臺南市政府工務局 函

主旨：檢送本局103年3月24日召開「臺南市政府建造執照及雜項執照簽證項目抽查復核小組」103年度第3次復核會議會議紀錄，請查照。

103 年度第 3 次執照復核會議會議紀錄

「騎樓地未建築部分」之認定

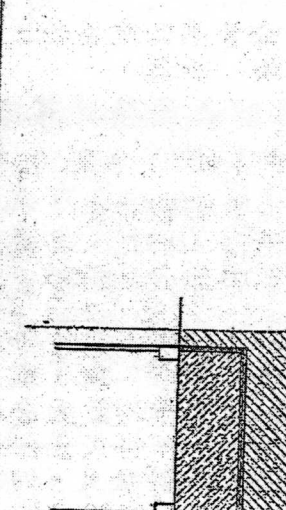
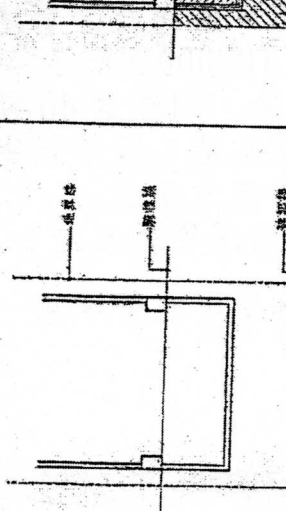
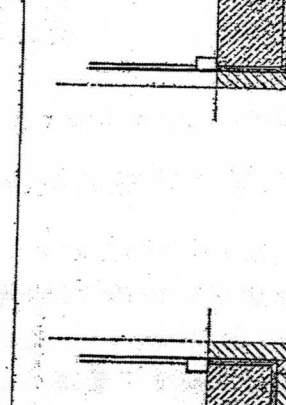
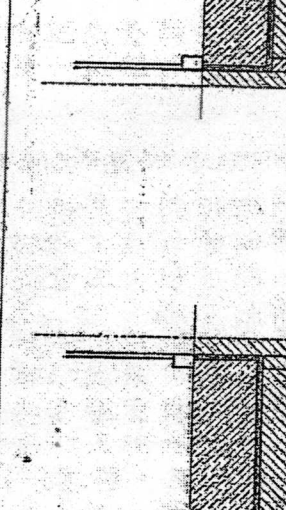
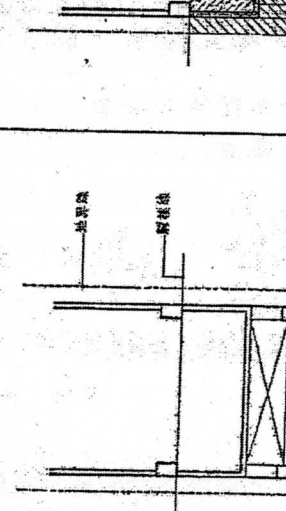
- 一、本案前經101年9月28日臺南市「建築執照建築法令複核小組」第十二次會議討論在案，其會議紀錄詳本提案附件-a。本會函請全國建築師公會轉請內政部營建署之解釋函覆(詳本提案附件-b)：因涉個案認定，仍請本會逕洽當地直轄市、縣(市)主管建築機關釐清，爰再提本次會議作通案整體研議，以作為後續類似設計案件之審查原則。
- 二、又建築物之法定騎樓退縮地上方設置造型框架、雨遮、露台或陽台等構造物，其設計樣態殊多，恐無法詳列，其投影下方之面積計算常生爭議，爰列舉幾種個案圖例(詳本提案附件-c)，先由本會法規委員會先行討論整合意見後，再提本次會議討論。

- 一、個案一建築面積計算建議如附件圖 1a 計算方式。
- 二、個案二建築面積計算建議如附件圖 2b 計算方式。
- 三、個案三建築面積計算建議如附件圖 3b 計算方式。
- 四、個案四建築面積計算建議如附件圖 4a 計算方式。
- 五、個案五建築面積計算建議如附件圖 5a 計算方式。
- 六、個案六建築面積計算建議如附件圖 6a 計算方式。

- 一、有關內政部營建署 92 年 01 月 10 營署建管字第 0910090322 號函釋令，因未收錄於「建築技術規則解釋函令彙編」內，依據前揭彙編收錄原則，於 93 年 12 月 31 日前之解釋函令如未收錄於解釋函令彙編，一律不再援引適用；故前揭函令則不再援引適用。
- 二、有關建築物之法定騎樓地未建築部分之面積計算方式，決議如下：
 - (1)個案一建築面積計算建議如附件圖 1a 計算方式。
 - (2)個案二建築面積計算建議如附件圖 2b 計算方式。
 - (3)個案三建築面積計算建議如附件圖 3b 計算方式。
 - (4)個案四建築面積計算建議如附件圖 4a 計算方式。
 - (5)個案五建築面積計算建議如附件圖 5a 計算方式。
 - (6)個案六建築面積計算建議如附件圖 6a 計算方式。

[提案六附件]

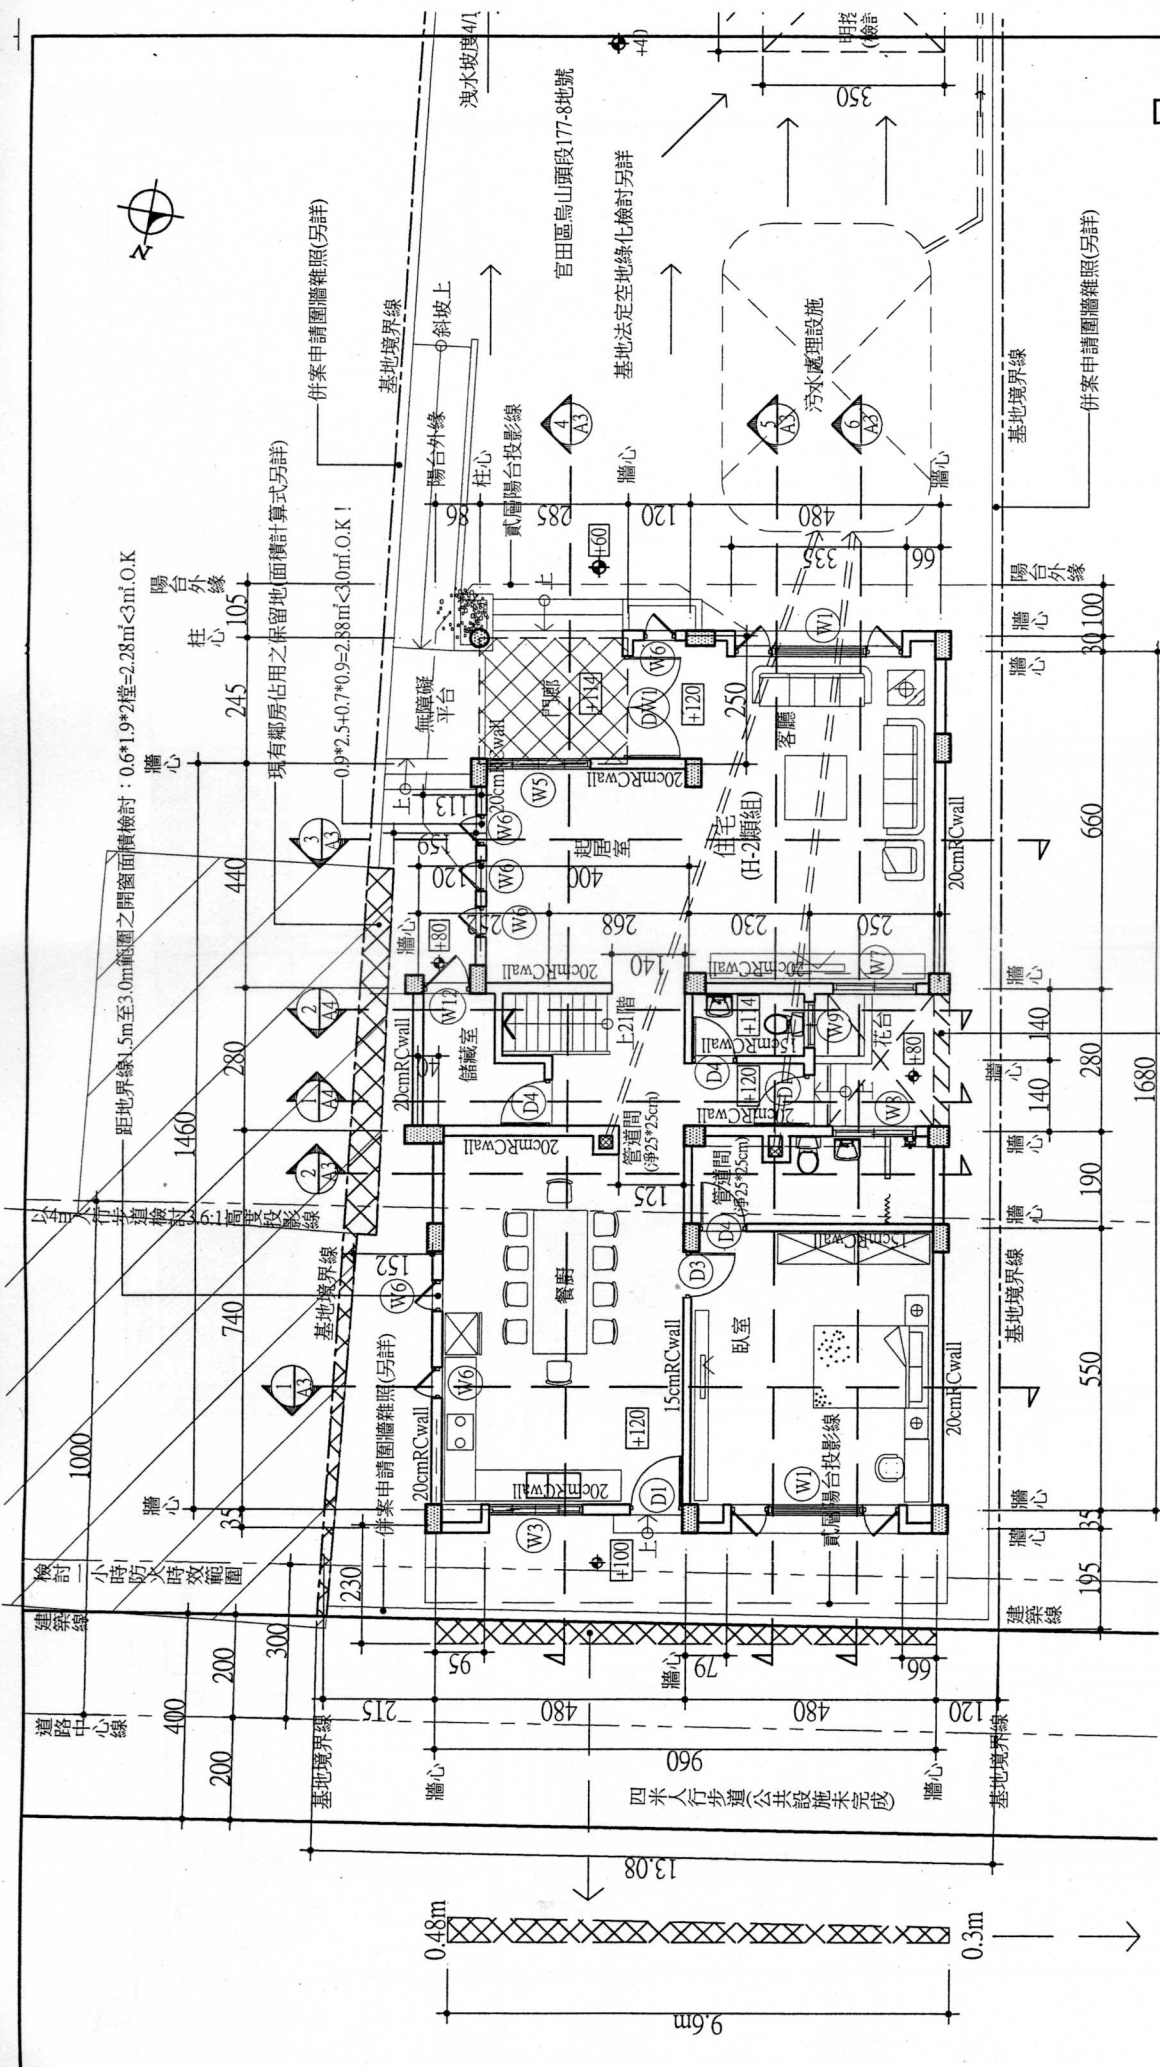
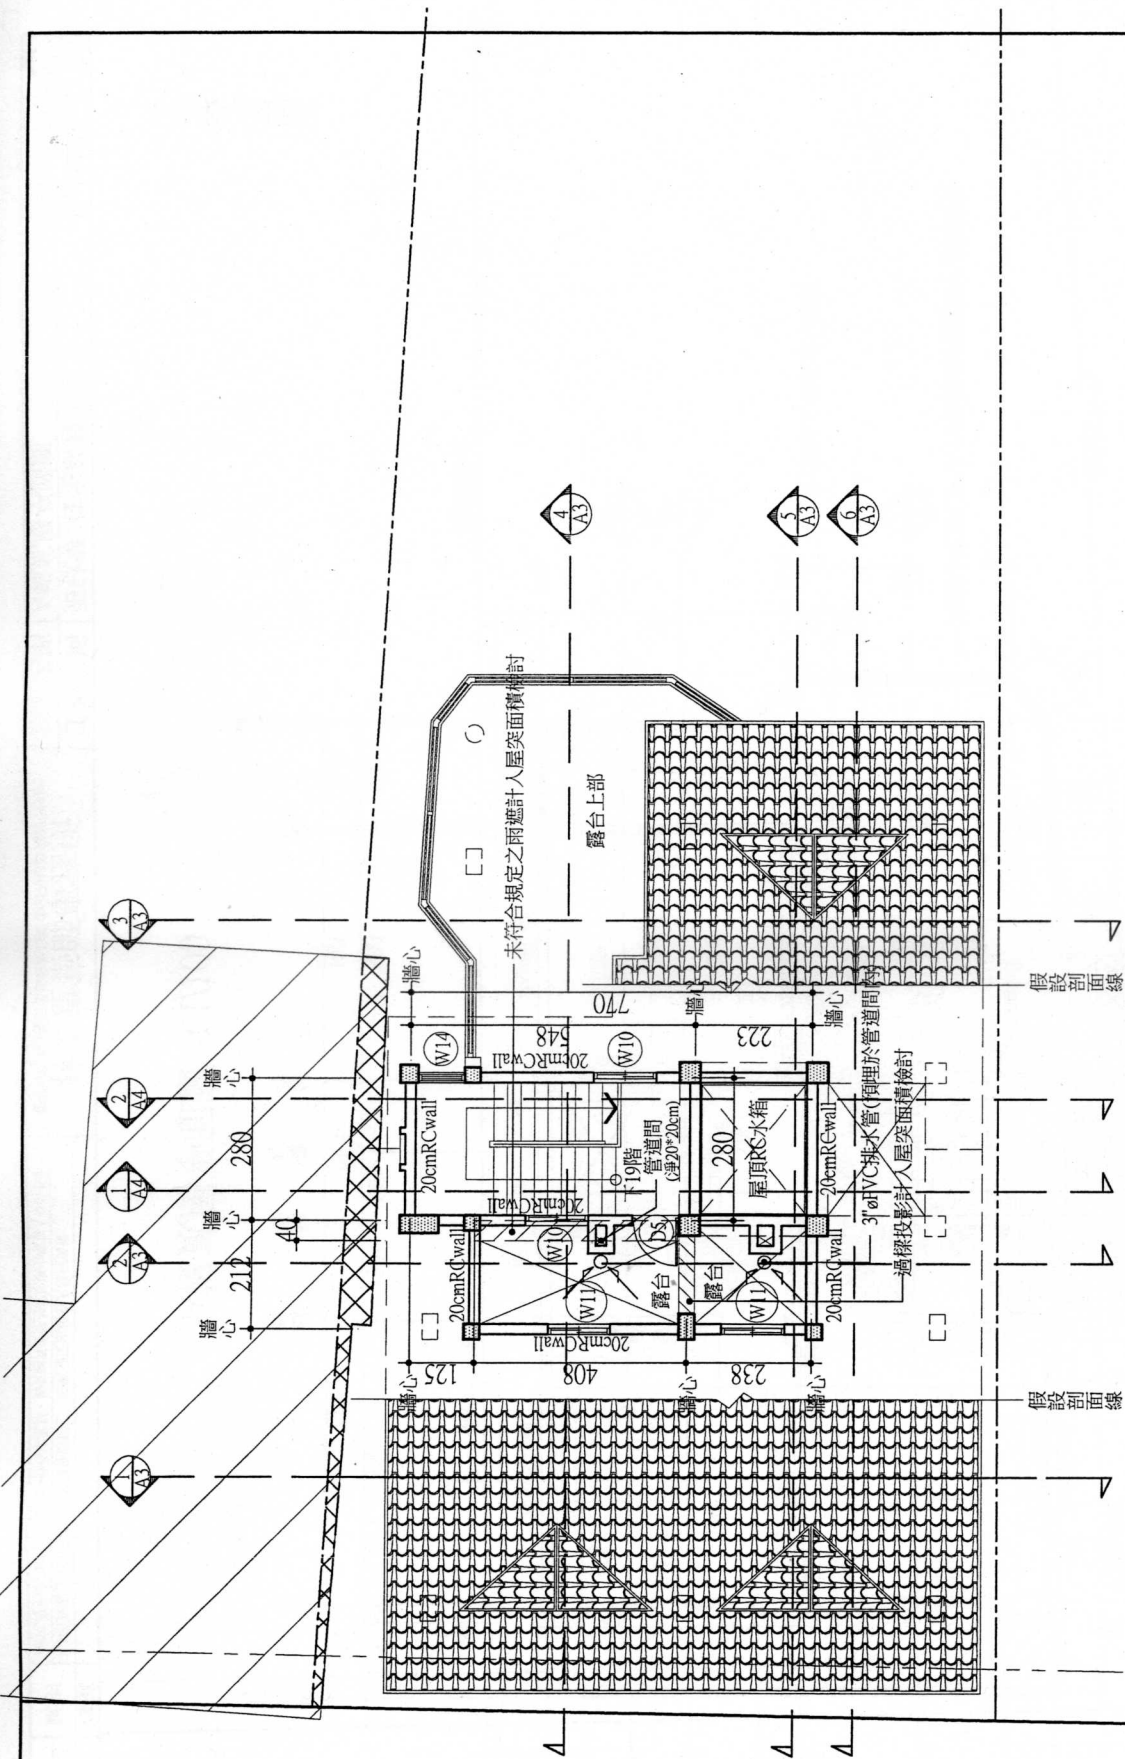
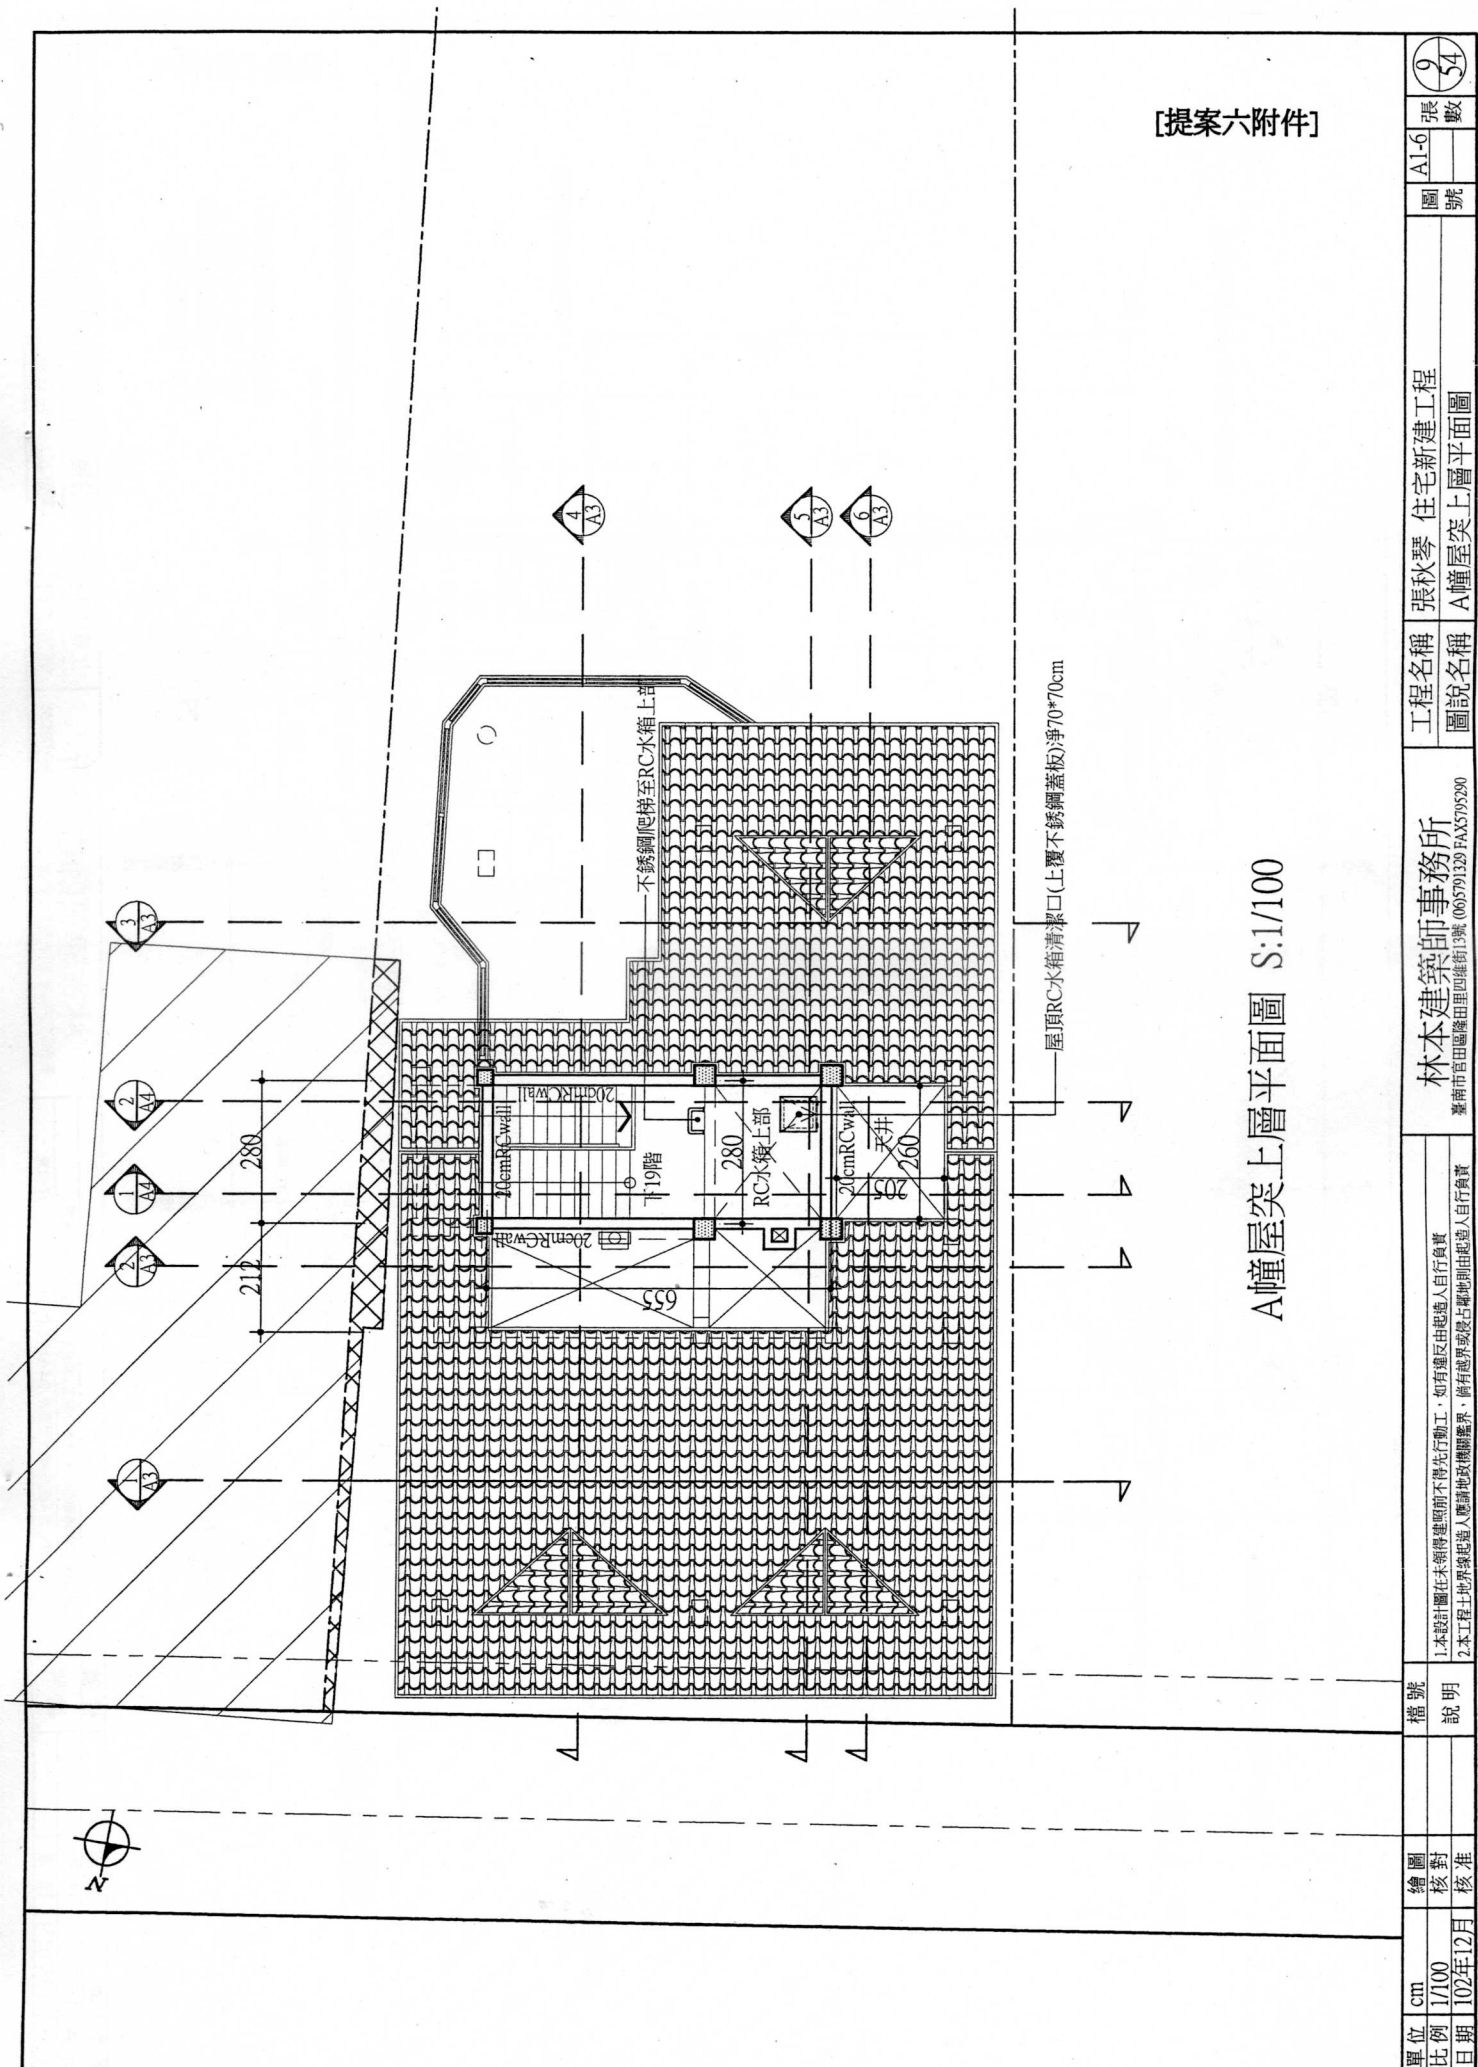
- 一、建築物側面留設缺口，且於未使用共同壁之外牆設置過樑（詳附件）是否應視為天井？如視為天井，其單側陽台外緣離過樑未達 2m，則天井是否得作為法定空地？
- 二、如不得作為法定空地（計入建築面積），則是否計入樓地板面積檢討造價？是否計入容積樓地板面積檢討容積率？

建築物留設之天井得作為法定空地，其天井過樑具有結構必要性，爰過樑投影部份僅須計入建築面積，免計入容積（總）樓地板面積。

決議：依社團法人臺南縣建築師公會意見辦理。
